○防衛省告示第六十三号

飛行場及び航空保安施設の設置及び管理の基準に関する訓令（昭和三十三年防衛庁訓令第百五号）第十条の規定に基づき、千歳飛行場の施設について次のとおり告示する。

○防衛省告示第六十四号

○防衛省告示第六十五号

小松島飛行場　第一図

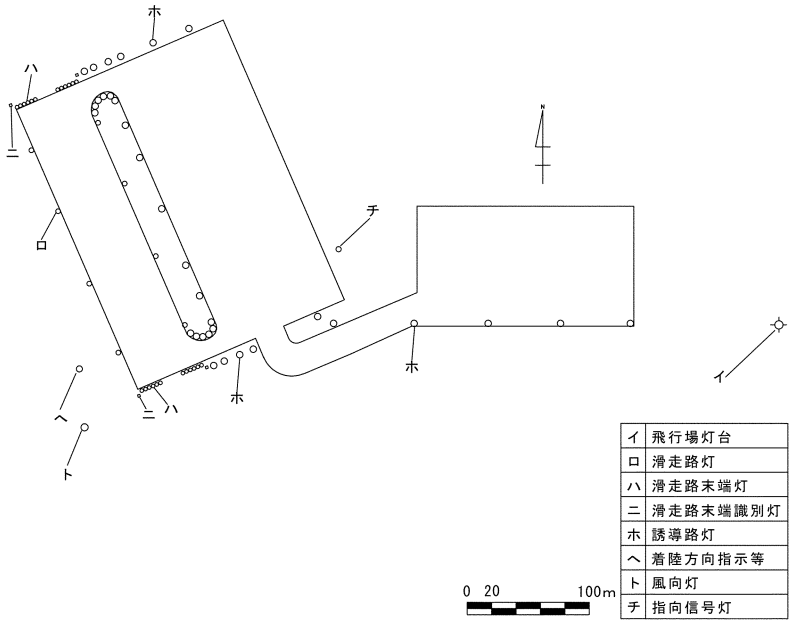
(三)　第一図を次のように改める。

イ	飛行場灯台
ロ	滑走路灯
ハ	滑走路末端灯
ニ	滑走路末端識別灯
ホ	誘導路灯
ヘ	着陸方向指示等
ト	風向灯
チ	指向信号灯
